4	20	–	104-13		05.13	АПУ2-126-1В,2В-03-АР
3	–	Нов.	59-11		03.13	Многоэтажный жилой дом с нежилыми помещениями, пристроенными магазином, подземной автостоянкой в границах улиц В.Мурзы-Авиационной- Сквозной в Чкаловском районе г. Екатеринбурга
Изм.	Кол.уч.	Лист.	Nдок.	Подпись	Дата	
Гл. арх.		Земцова			03.13	Жилой дом 1В. Подземная автостоянка 2В. Пусковой комплекс 3
Н.контр.		Ранкова				
Зав.пущ.		Остроумова				
Разраб.		Спиридова				Стадия: Р; Лист: 36; Листов:
Проверил		Земцова				Отделочный план 1 этажа на отм.+5,500; +6,000
Исполнил		Спиридова				ЗАО "Корпорация "Атомстройкомплекс"

4	14	–	104-13		05.13	АПУ2-126-1В,2В-03-АР
3	–	Изм.	59-13		03.13	Многоэтажный жилой дом с нежилыми помещениями, пристроенными магазинами, подземной автостоянкой в кронштадтском районе г. Екатеринбурга. Многоэтажные- Секция В Чкаловском районе г. Екатеринбурга
Изм.	Кол.уч.	Лист	Nдок.	Подпись	Дата	
ГА. арх.		Земцова			05.13	Жилой дом 1В. Подземная автостоянка 2В. Пусковой комплекс 3
Н.контр.		Ранкова				
Зав.груп.		Острогорская				
Разраб.		Снитцева				Отделочные планы 13...14 этажей.
Проверил		Земцова				
Исполнил		Снитцева

АПУ2-126-1В,2В-03-АР	
4	14	–	104-13		05.13	Многоэтажный жилой дом с нежилыми по

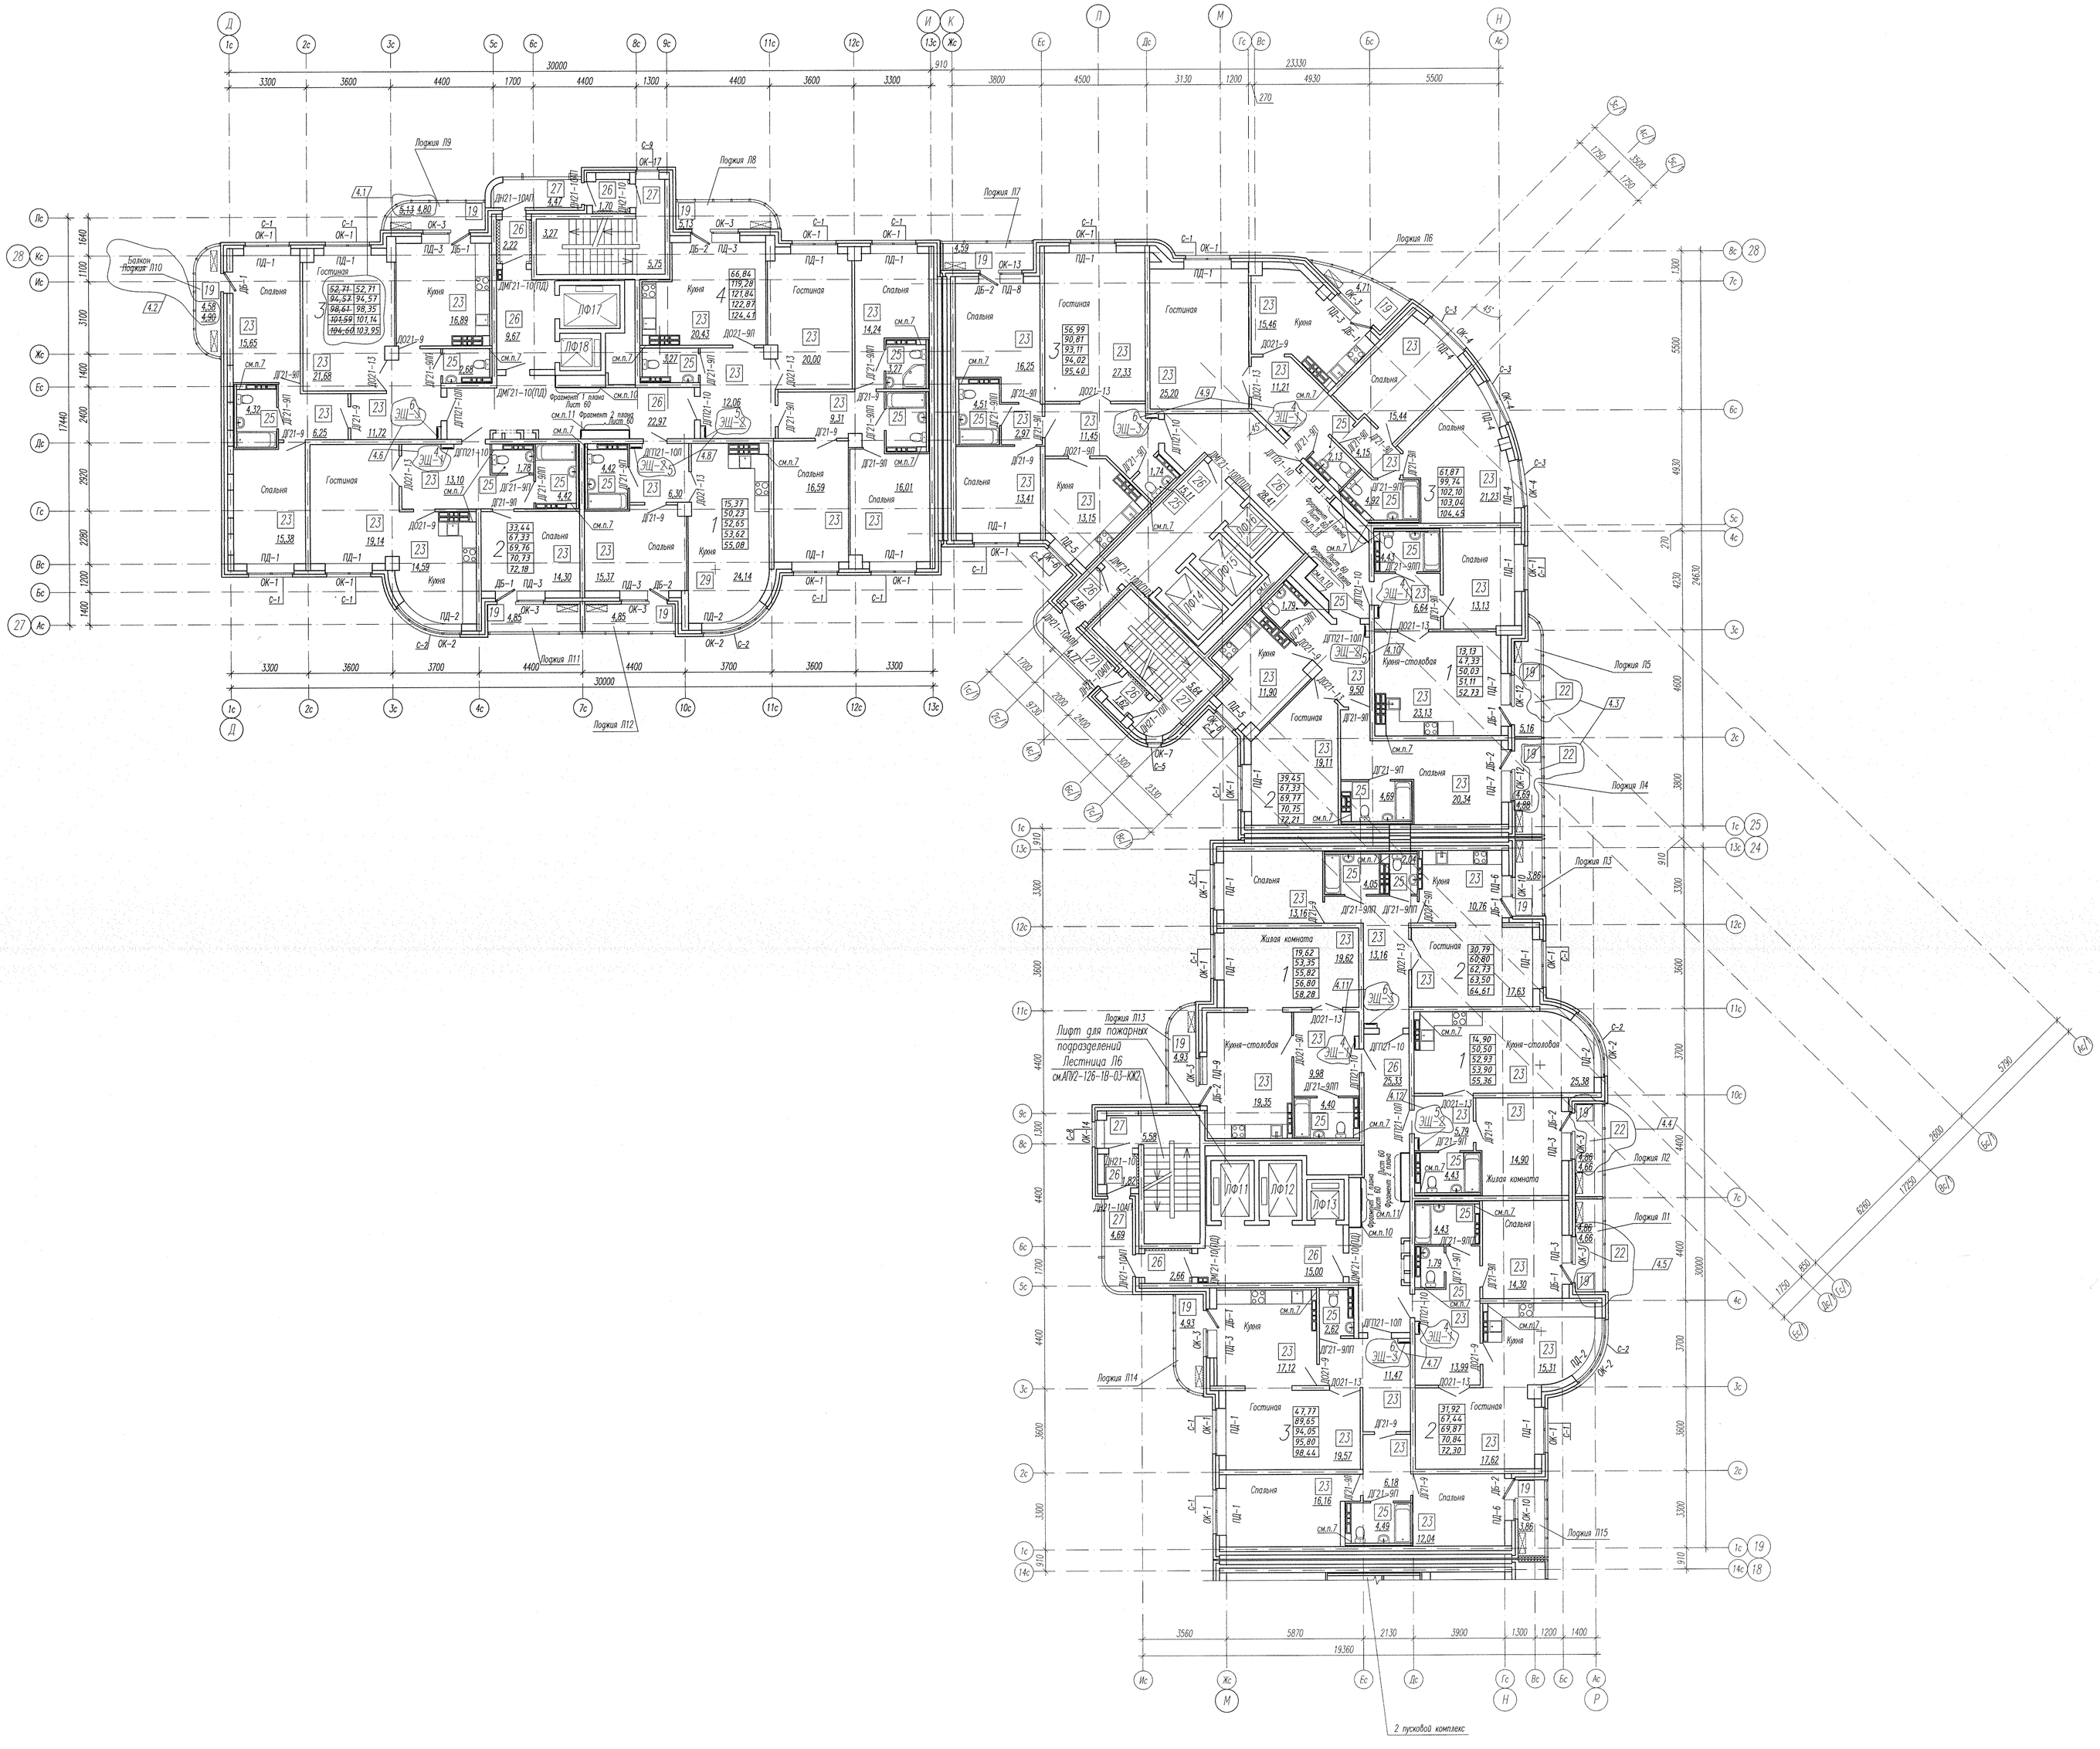
4. Утепление стен тамбуров выполнить по узлу 10 на листе 50 минватой плотностью 45кг/м3), с последующей зашивкой листами ГВЛ толщиной 12мм в 2 слоя по каркасу ТИГИ КНАУФ. Элементы утепления тамбуров учтены в спецификации элементов утепления внутренних стен и перегородок, элементов остекления ниш этажных и квартирных щитков, зашивки коммуникаций на листе ~~55.5~~ 54а

5. Нишу для этажного электрощитка выполнить в перегородках из силикатного кирпича производства ЗАО«, а квартирные – из ГВЛ толщиной 12мм в 1 слой по каркасу КНАУФ, схема см. лист 35. ~~Установить щит этажный ЩЭ-1, учтен в спецификации элементов заполнения оконных и дверных проемов лист 59.~~

10. В указанном месте стояку ВК ~~на 1 этаже~~ зашить листами ГВЛ по каркасу ТИГИ КНАУФ с устройством отверстий ~~300х400(h)~~ 890х1610(h), низ на высоте ~~900~~ 300 мм от пола (уточнить по месту) с последующей установкой щита этажного ЩЭ-1 ~~люк ЛЮ11. Люк ЛЮ11~~ Щита этажных ЩЭ-1) учтены в спецификации элементов заполнения ~~оконных и~~ дверных проемов на листе 59.

11. Стояки коммуникаций ОВ в общих коридорах зашить листами ГВЛ толщиной 12мм в 2 слоя по каркасу ТИГИ КНАУФ с последующей установкой ~~щита~~ ЩЭ-1 см. лист 60. Этажные щиты ~~щита~~ ЩЭ-1 учтены в спецификации элементов заполнения ~~оконных и~~ дверных проемов, лист 59.

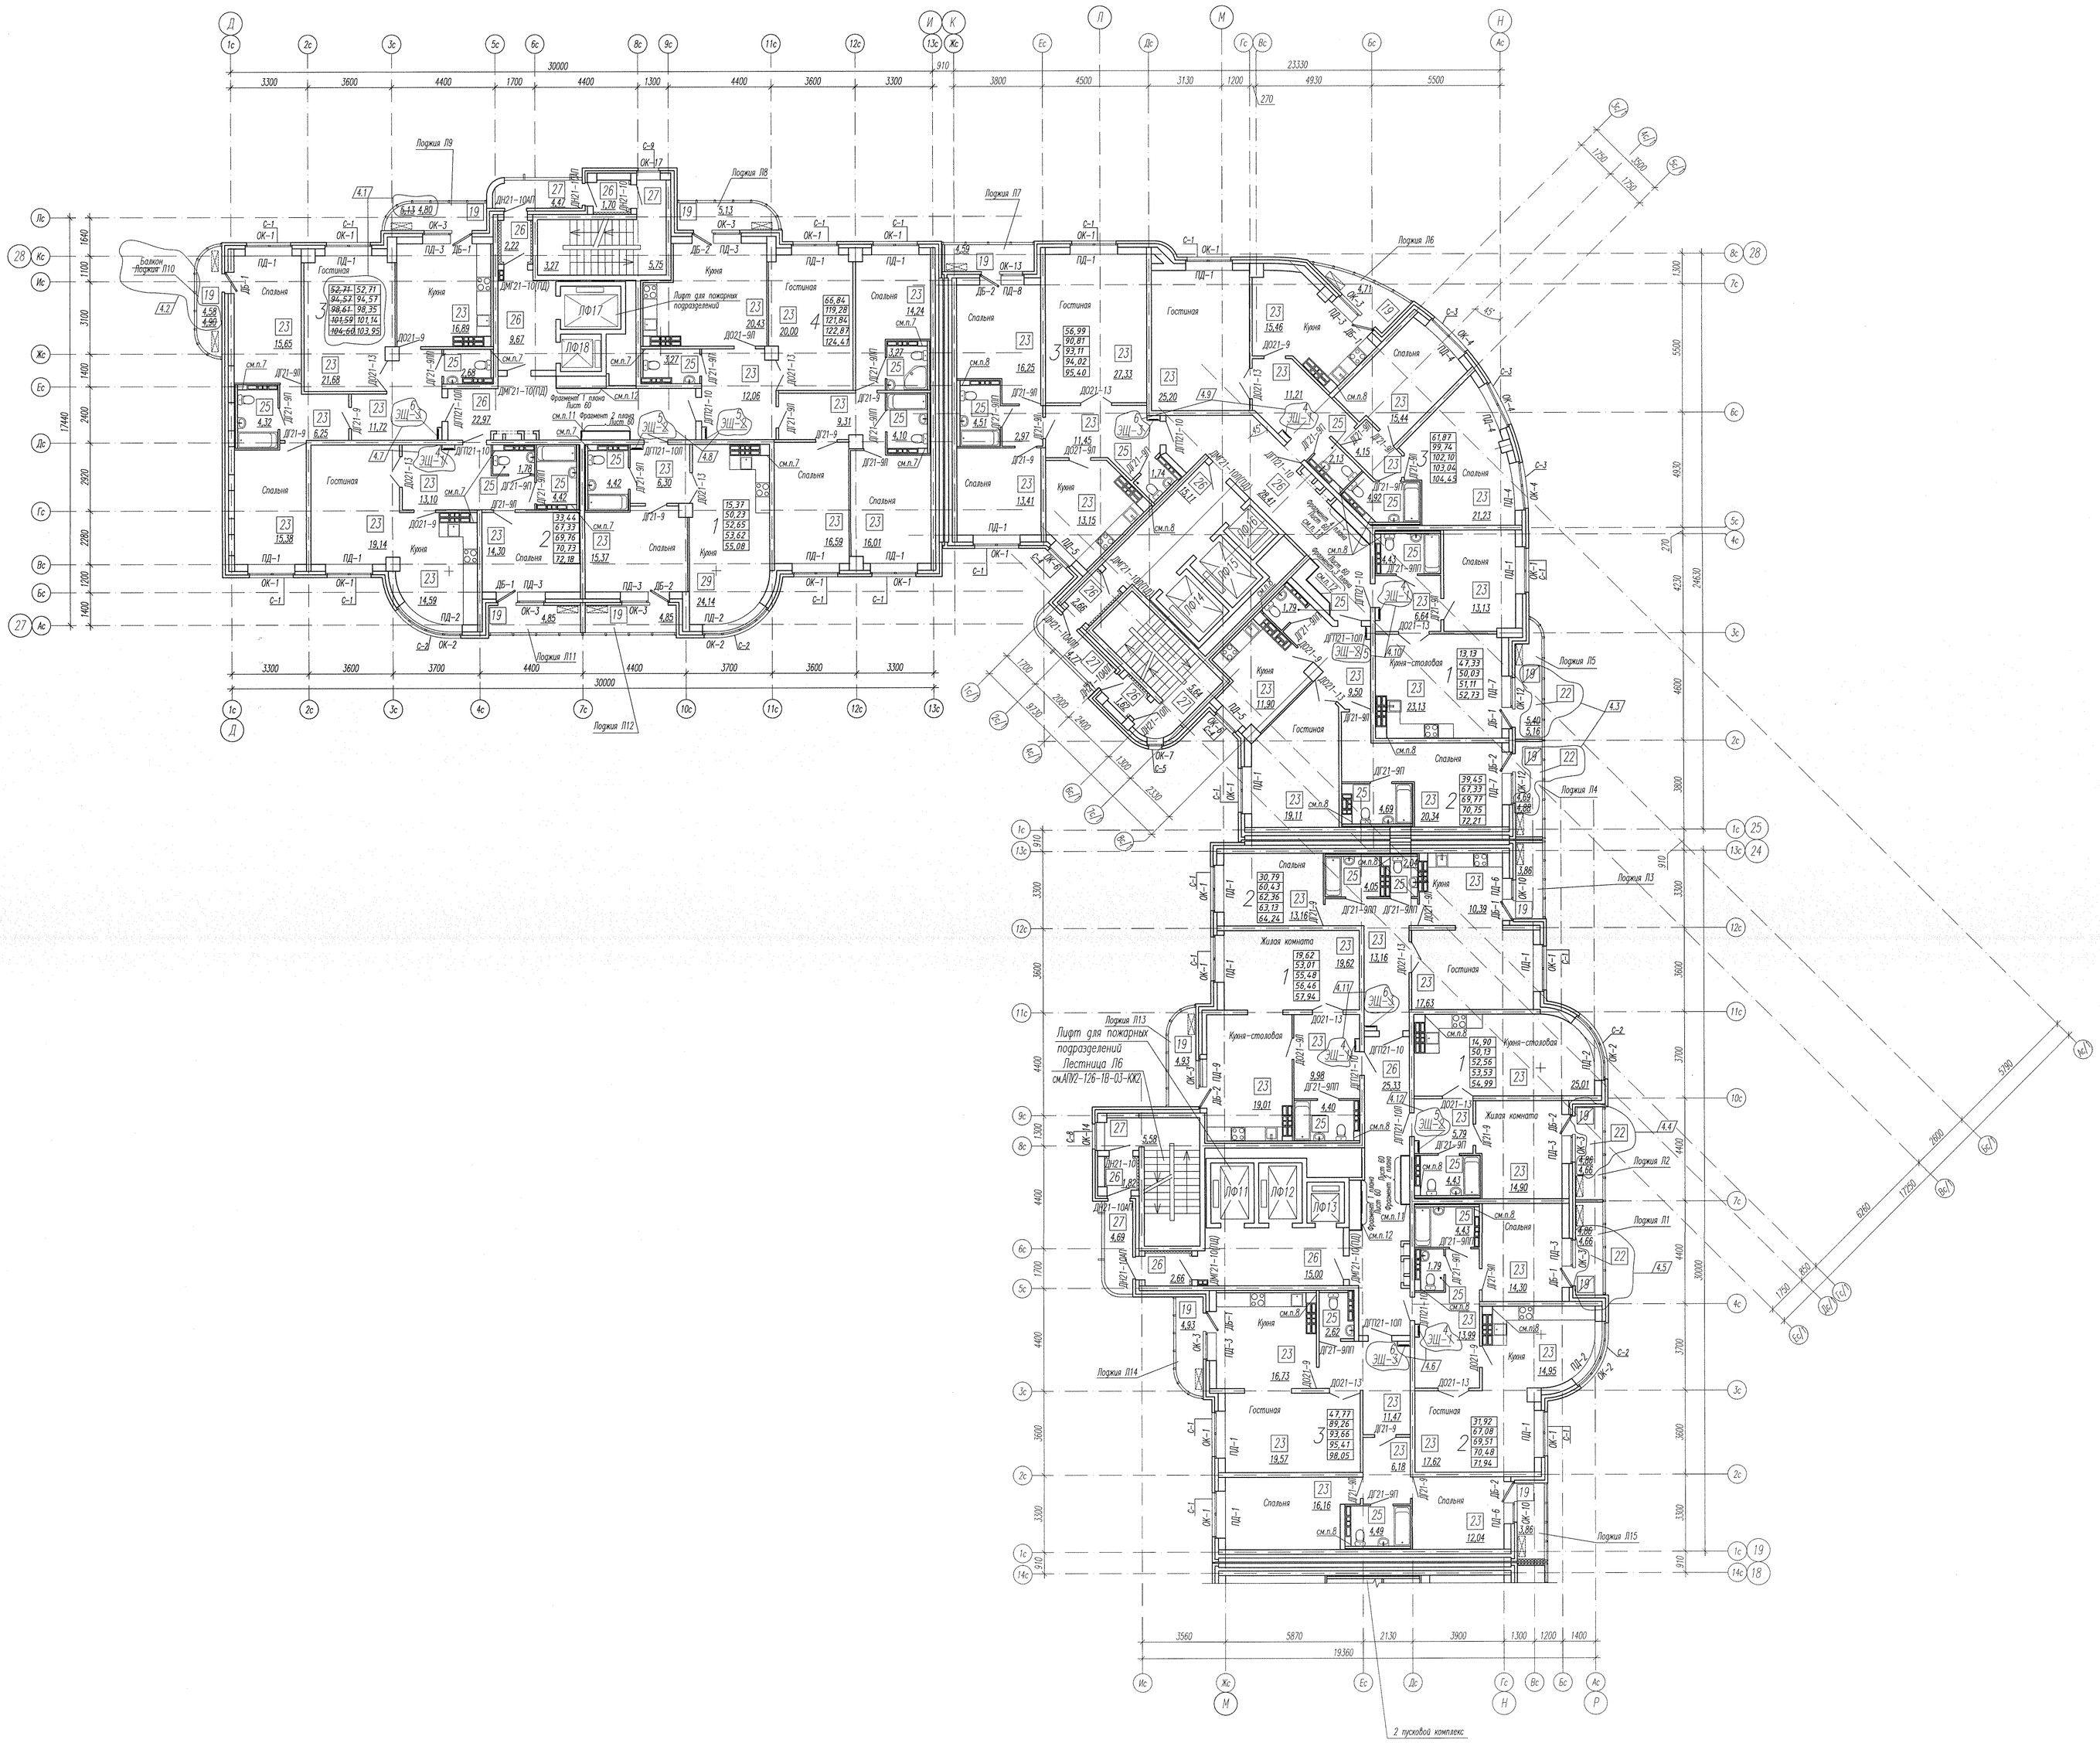
5. Ниши для этажных электрощитков выполнить в перегородках из силикатного кирпича производства SMeg, в квартирах – из ГВЛ толщиной 12мм в 1 слой по каркасу KNAUF, схема см. лист 35(~~Установить щит этажный ЩЭ-1. Щитки этажные ЩЭ-1 учтены в спецификации элементов заполнения оконных и дверных проемов. лист 59.~~

11. Стояки коммуникаций ОВ в общих коридорах зашить листом ГВЛ толщиной 12мм в 2 слоя по каркасу TIGI KNAUF с последующей установкой ~~щита ЩЭ-1~~ ЩЭ-1 см. лист 60. Этажные щитки ~~щита ЩЭ-1~~ учтены в спецификации элементов заполнения ~~оконных~~ и дверных проемов, лист 59.

12. Стояки ВК зашить листом ГВЛ в 2 слоя по каркасу TIGI KNAUF с устройством ~~на 1 этаже~~ отверстия ~~890х1610(h)~~ 890х1610(h), над на высоте 300 мм от пола (уточнить по месту) с последующей установкой щита ~~этажного щита ЩЭ-1.~~ (Щитки ~~щита ЩЭ-1~~ ЩЭ-1) учтены в спецификации элементов заполнения ~~оконных~~ и дверных проемов на листе 59.
